改善箇所説明図

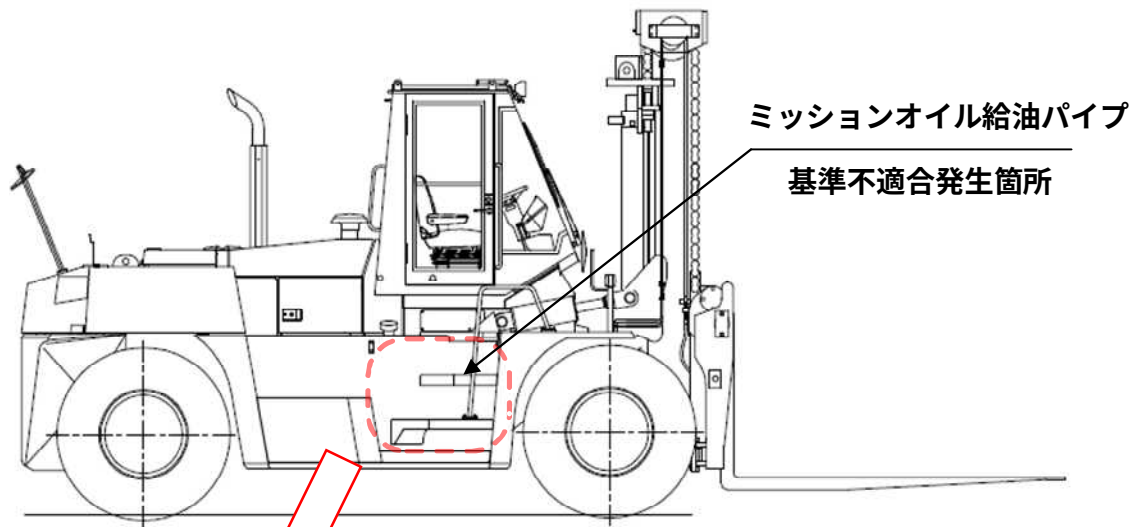
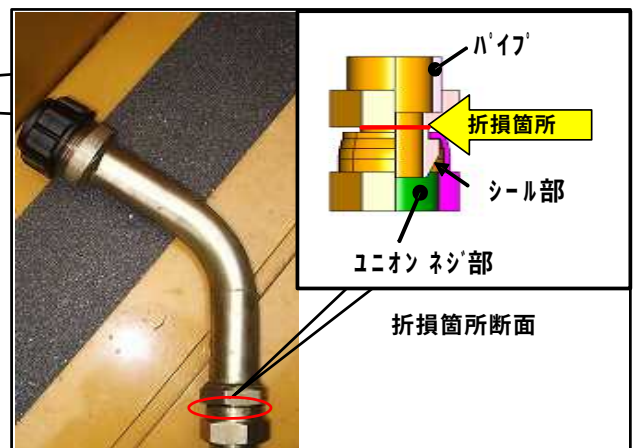
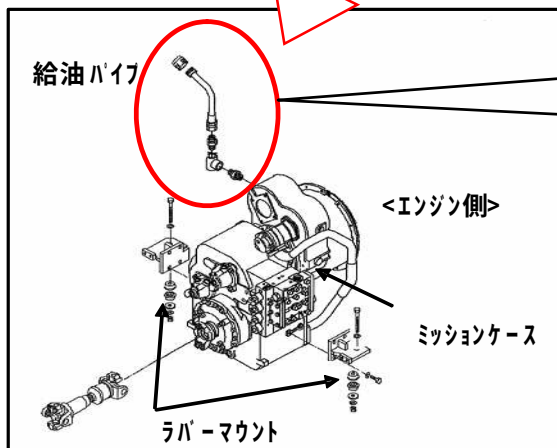
【基準不適合発生箇所】

トランスミッションへの給油パイプの取り付け方法が片持ち構造となっているため、エンジン振動によりパイプが共振し、継ぎ手部に応力が集中し亀裂が発生する場合がある。そのため、亀裂箇所からトランスミッションオイルが漏れて路面へ滴下し、そのまま使用を続けるとパイプが折損して落下するおそれがある。

【改善措置内容】

全車両、当該パイプを対策品に交換する。
